## 15.4.2 Assèchement du plan d'eau du château en été

## 15.5 La passerelle cyclable sous le pont de la RD 610

**AVIS FAVORABLE**  
**A la déclaration d'utilité publique**  
**du projet de**  
**Travaux de restauration de la continuité écologique de la Bénovie**  
**sur la commune de Boisseron**

Rapport établi le 26 septembre 2018  
par la commissaire enquêtrice Catherine BIBAUT-VIGNON

Figure 17 : enrochement à l'aval de la passerelle cyclable

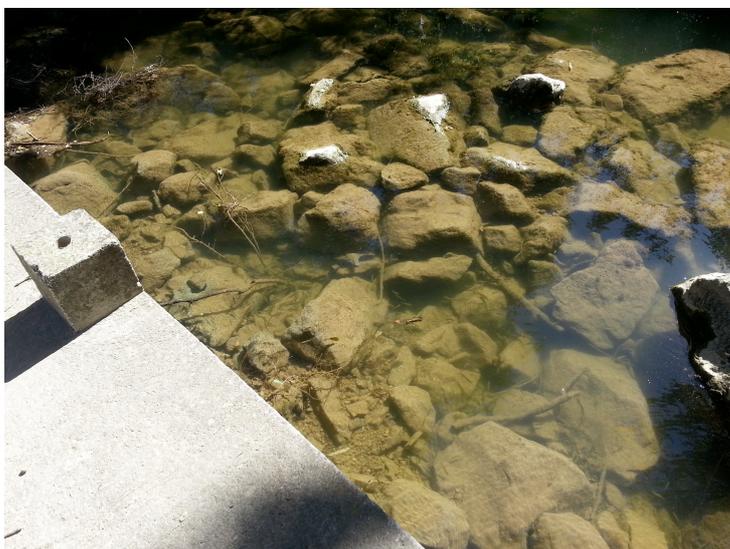
M. TOURREAU	Les enrochements y créent, en période de crue, une érosion régressive. Il faudrait enlever ces roches, sans supprimer la lone.	<p>Le projet peut évoluer pour prendre en compte la dimension historique et paysagère du pont romain en remplaçant notamment les enrochements par des aménagements avec une meilleure intégration paysagère (gabions, matelas Reno, plaquage en bois...)</p> <p>Cette prestation pourrait être demandée suite à l'enquête publique dans le cadre de la consultation de maître d'œuvre pour répondre aux attentes des habitants, sous couvert de</p>

<p>M.FATACCIOLI Mme ROYER</p>	<p>Pas de prise en compte paysagère par rapport à un monument classé qui n'est pas mis en valeur</p>	<p>validation des élus communaux.</p>
<p><b>Analyse de la commissaire enquêtrice</b></p>	<p><i>Le MO propose de prendre en compte la dimension historique et paysagère du pont. Il propose notamment d'enlever les enrochements et de les remplacer par des techniques telles que les gabions et les matelas réno. Les photos ci-dessous montrent que de telles techniques anthropiseront considérablement la rivière et semblent totalement inadaptées pour retrouver une qualité paysagère du site.</i></p> <p><i>Les enrochements avaient été placés en 1960 parce que l'arche principale du pont était affouillée lors des crues (cf. p.140 du livre de M.Obert sur Boisseron). Il conviendra d'étudier le meilleur aménagement possible pour éviter un affouillement futur après enlèvement des enrochements.</i></p>

figure 18 : quantification des pesticides

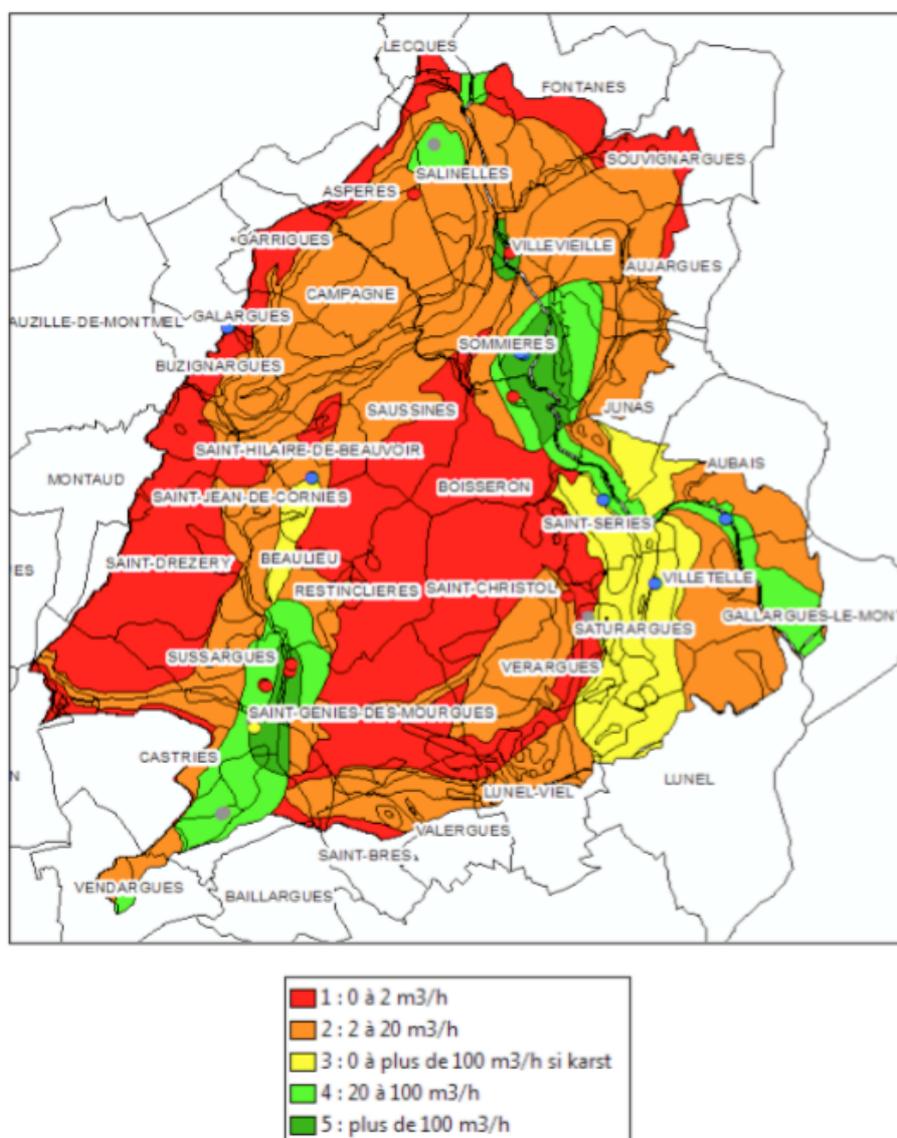
Nom	Résumé des observations	Réponses apportées par EPTB Vidourle
M.FATACCIOLI	Pas d'estimation du transit des sédiments alors que ceux-ci peuvent être pollués par des pesticides.	Le transport des sédiments sera amélioré (objectif de la continuité biologique) ce qui devrait améliorer le fonctionnement écologique des milieux sans pour autant modifier la nature des polluants potentiels issus de l'activité humaine autour de la Bénovie.

Quel sera leur impact chimique lors de leur remise en suspension ?	
<b>Analyse de la commissaire enquêtrice</b>	<p><i>Chaque crue dans tous les cours d'eau, se traduit par une remise en suspension des sédiments et des éventuels polluants qu'ils renferment. Lors des crues, ces polluants sont rapidement évacués plus bas. Le facteur de dilution joue aussi pour réduire leur impact.</i></p> <p><i>M.Chastan mentionne que compte tenu de la faible capacité de charriage de cette rivière et de la faible érosivité des biefs, il y aura peu de remise en suspension après effacement des seuils. Le rapport mentionne aussi p.92 que l'habitat "substrat de gravier" est absent au niveau de la zone de travaux. Donc le risque de pollution sera vraisemblablement très faible malgré une quantification des pesticides importantes sur le bassin versant &gt; 0,1 µg/l.</i></p>	
Nom	Résumé des observations	<b>Réponses apportées par EPTB Vidourle</b>
